Quartierplanung "Dychrain Ost"

Beilage zum Mitwirkungsbericht

Berichterstattung nach § 2 RBV (BL) zum Mitwirkungsverfahren

Beilage zu Mitwirkungseingabe Nr. 6.9, Prüfung des Baustellenverkehrs über Einfahrt Bruderholzstrasse / Ausfahrt via Hardstrasse

Übersicht Zu- und Wegfahrt Baustellenverkehr

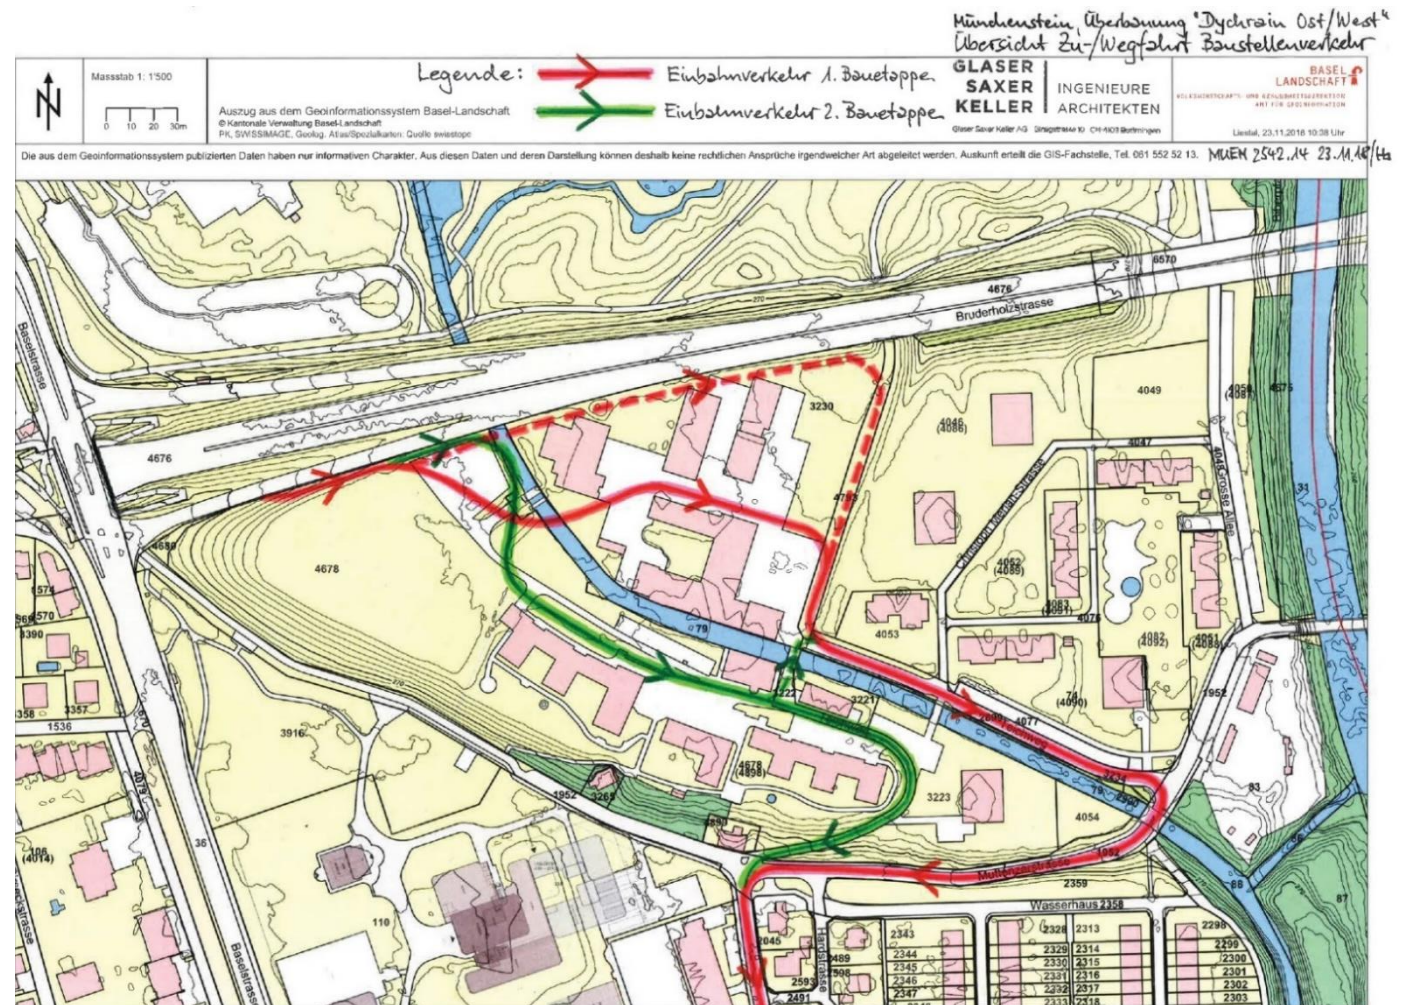
Für die zwei jeweiligen Baustellen sind zwei verschiedene Baupisten auf dem Areal notwendig. Für die erste Etappe (Dychrain Ost) sind zwei Varianten geprüft worden. Einmal über den Dych und entlang der Bruderholzstrasse (gestrichelt) sowie quer über das Areal. Die gestrichelte Variante kann ausgeschlossen werden, da diese hinter dem Neubau entlangführen würde, dort jedoch auch noch Platz für die Böschung (Aushub Gebäude A) benötigt wird.

Die zweite Etappe (Grün) müsste gleich nach der Einfahrt eine starke Rechtskurve erfahren, da der Platz im Dychrain Ost nicht mehr zur Verfügung stehen wird (da Neubauten erstellt sind). Dies hätte nebst einer steilen Abfahrt auch ein Überbauwerk über den Dych zur Folge.

Bei beiden Varianten sind die Wegfahrten über die Hardstrasse abzuwickeln.

Baustellenerschliessung Dychrain Ost

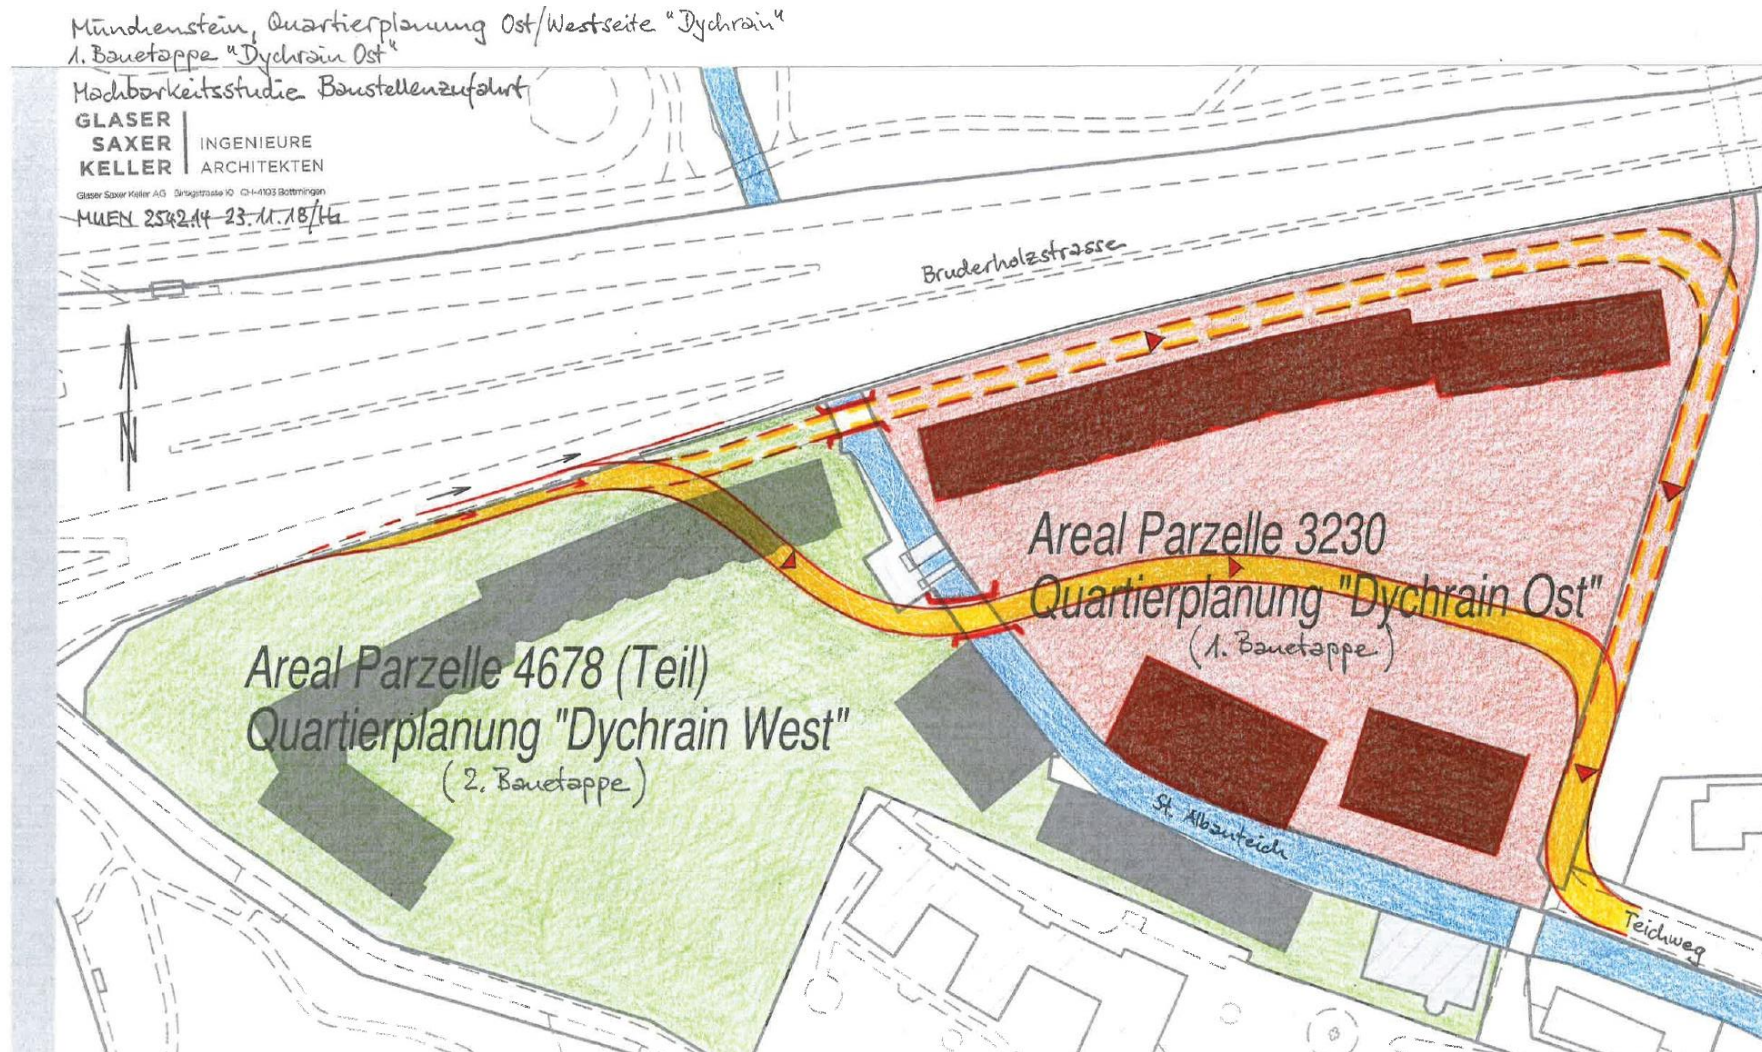
Wie vorgängig erläutert sind zwei mögliche Wegführungen geprüft worden. Aus Platzgründen hinter dem Gebäude wird die Variante quer über das Areal eher machbar. In jedem Fall ist eine Querung des Dychs zwingend. Bei der Wegführung über das Areal Dychrain West muss noch nicht auf die neuen Bauten Rücksicht genommen werden. Dies bedingt jedoch eine Abhängigkeit für den Eigentümer.

Baustellenerschliessung Dychrain West

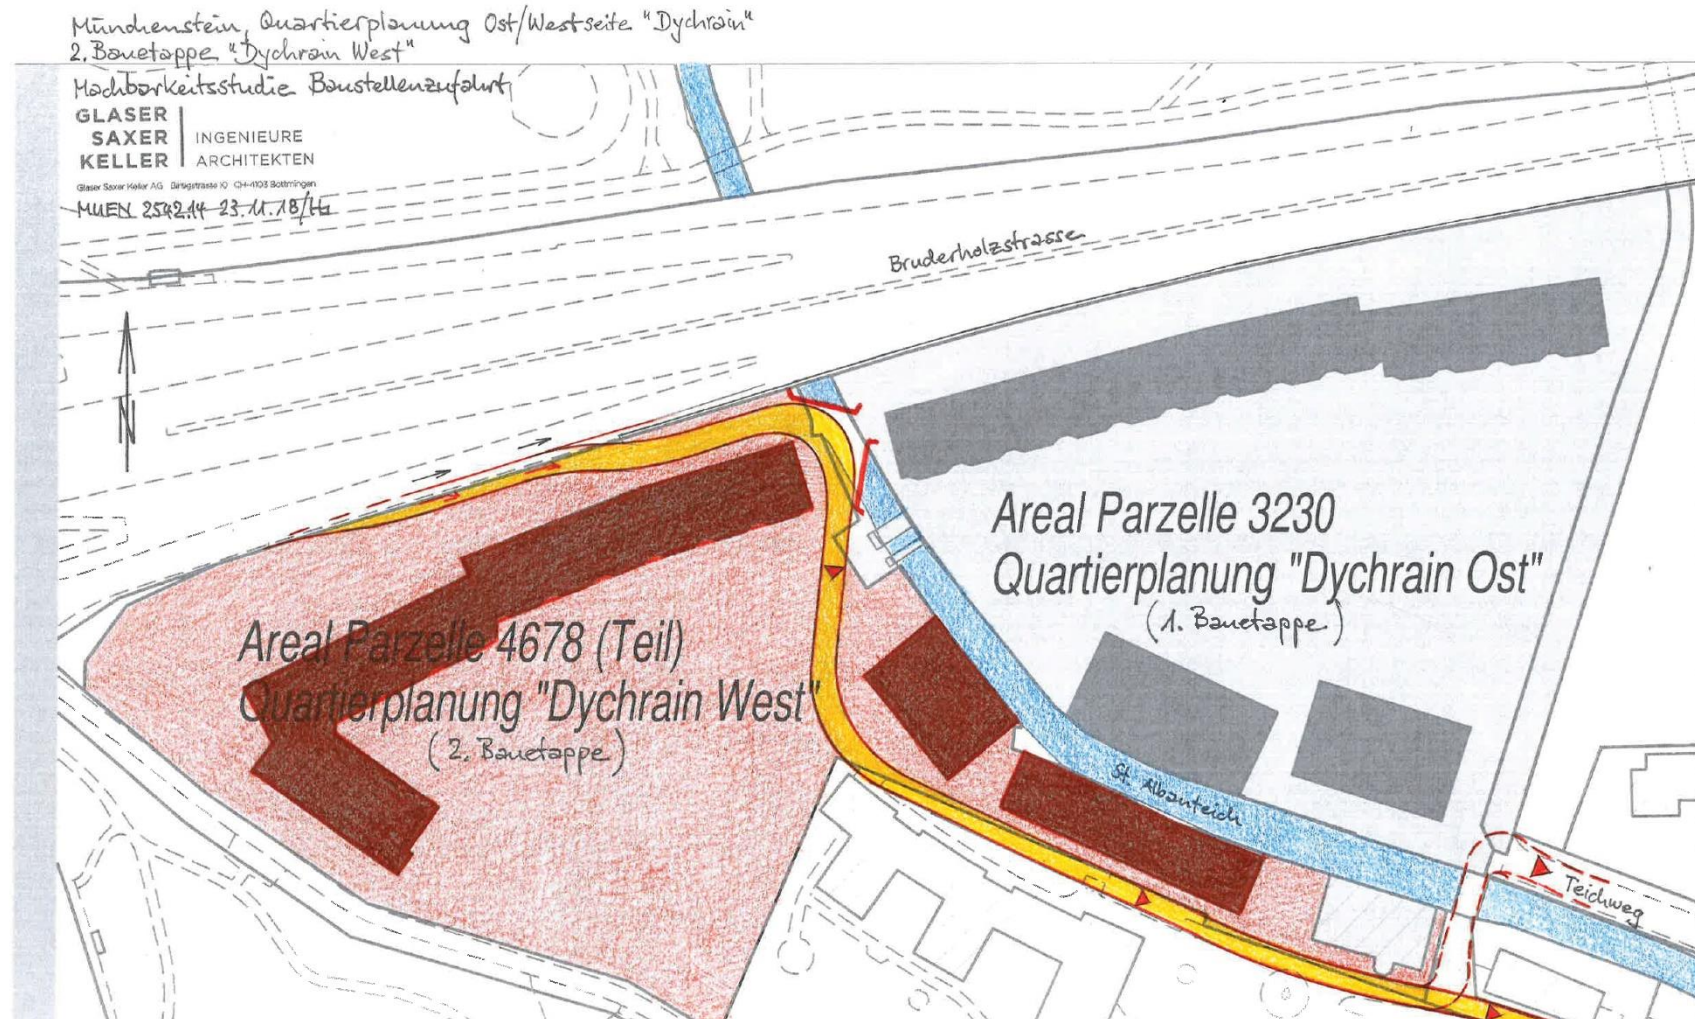
Die Skizze verdeutlicht, dass bei einer Zufahrt über die Bruderholzstrasse, nicht die gleiche Baupiste wie beim Dychrain Ost, genutzt werden kann. Die Einfahrt wäre sehr knapp/eng und müsste sicherlich vertieft geprüft werden. Zusätzlich ist ein Überbauwerk über den Dych notwendig. Die Wegfahrt würde über den Teichweg und die Hardstrasse erfolgen.

Einfahrt Variante 1

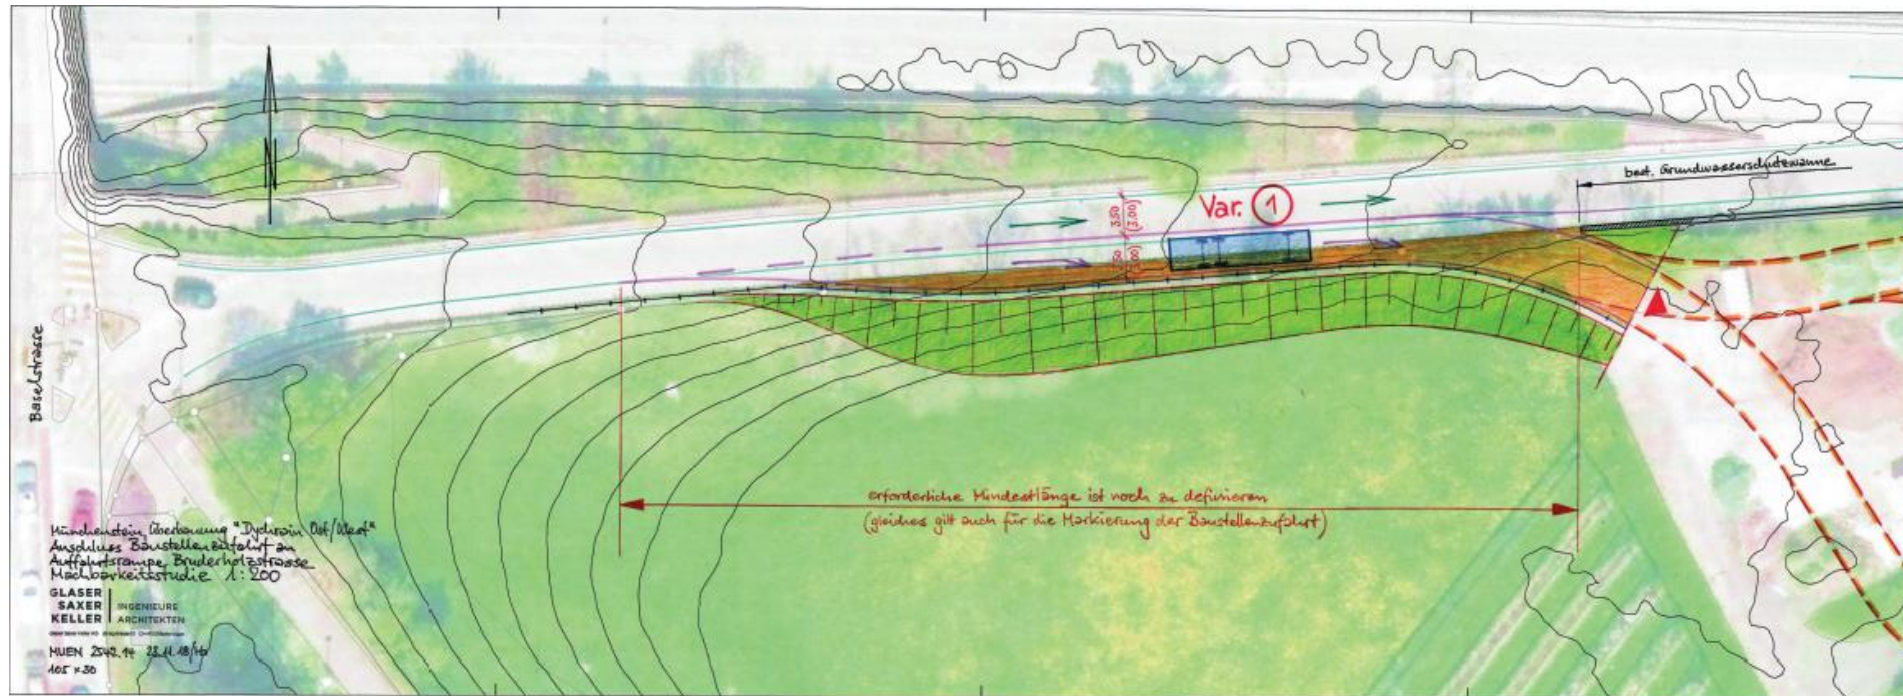
Diese Variante führt vom Beschleunigungsstreifen ab und biegt vor der Grundwasserschutzwanne auf das Areal ein. Bei dieser Variante ist eine grosse Böschung zu erstellen. Technisch ist die Variante jedoch machbar.

Die Variante 1 (Ausfahrt möglichst frühzeitig von der heutigen Beschleunigungsspur) ist verkehrstechnisch machbar. Dazu müssten Markierung und Signalisation angebracht werden. Nebst dem wäre ein Tor anzubringen, das an Nicht-Werkstagen geschlossen werden kann. Ein Rückbau nach Bauvollendung ist Pflicht.

Einfahrt, Variante 2

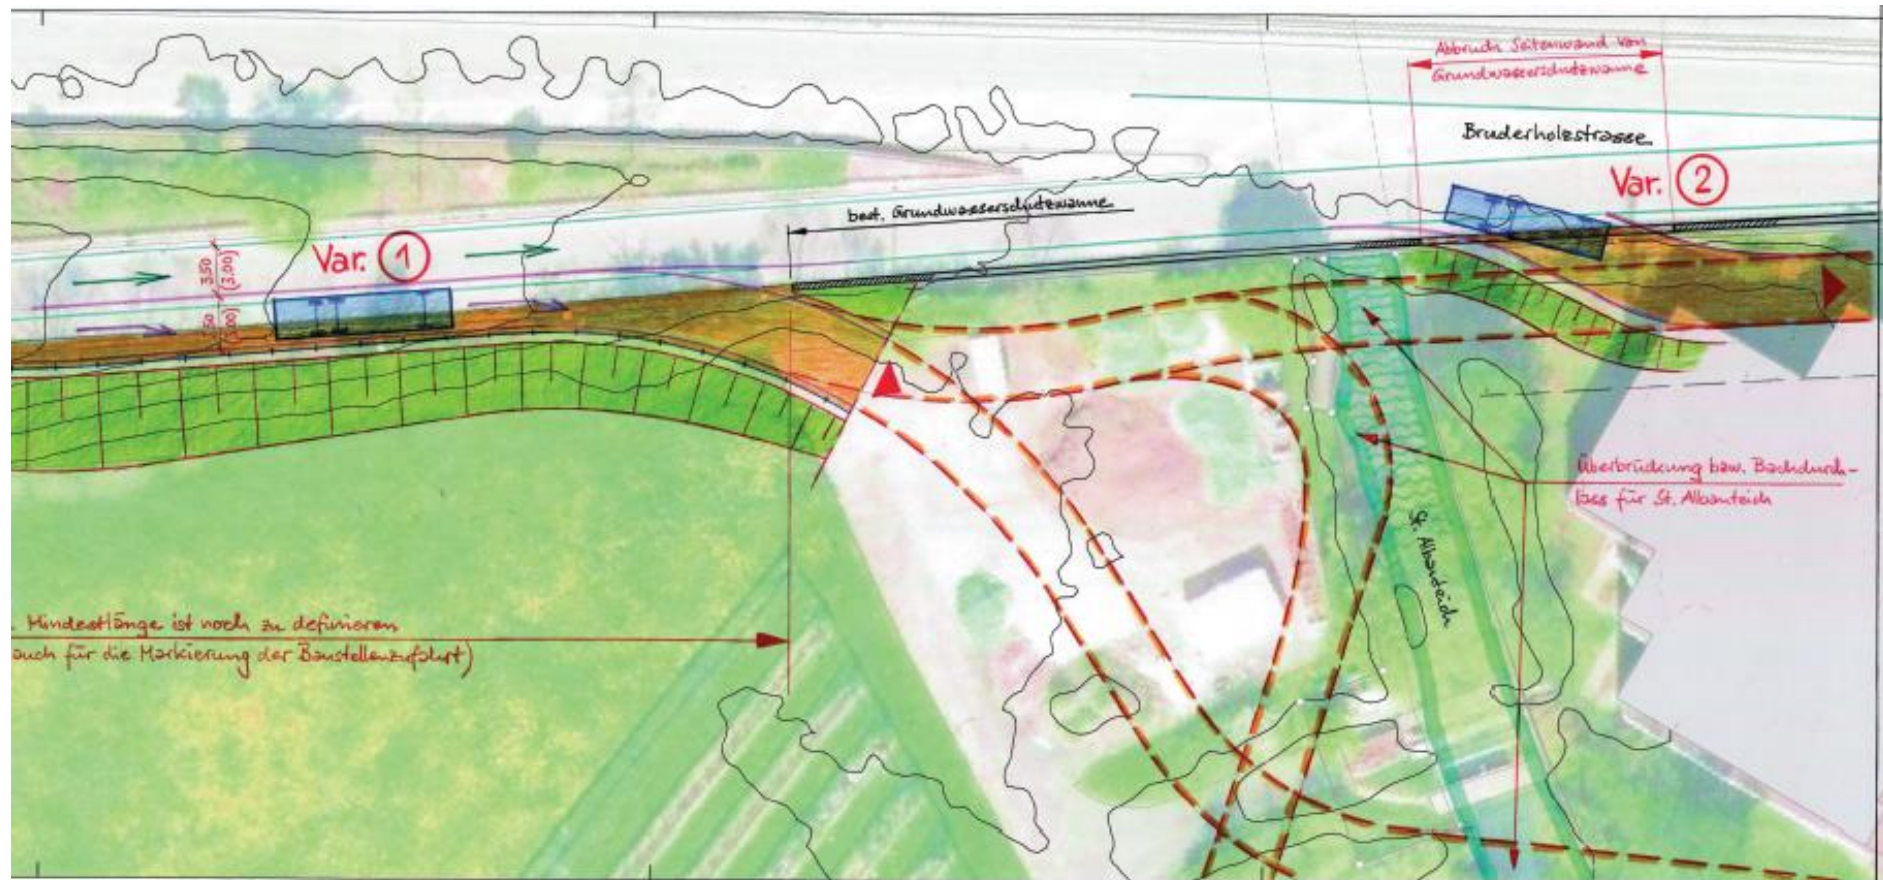
Variante 2 ist aufgrund von Sicherheitsgründen (zu geringer Abbiegestreifen, kein Warteraum etc.) nicht bewilligungsfähig. Zudem müsste zusätzlich die Grundwasserschutzwanne aufgebrochen werden. Diese Variante kann nicht weiterverfolgt werden.

Die Beurteilung durch die kantonalen Ämter kommt zum Schluss, dass die Variante 2 (Abfahrt östlich des St. Albkanals) nicht genehmigungsfähig ist. Dadurch wird der Verkehrsfluss auf der Bruderholzstrasse in unzulässiger Weise beeinflusst. Weiter müsste die bestehende Grundwasserschutzwanne aufgeschnitten werden. Dies erhöht das Risiko für das Grundwasser durch den beträchtlichen Verkehr auf der Bruderholzstrasse.
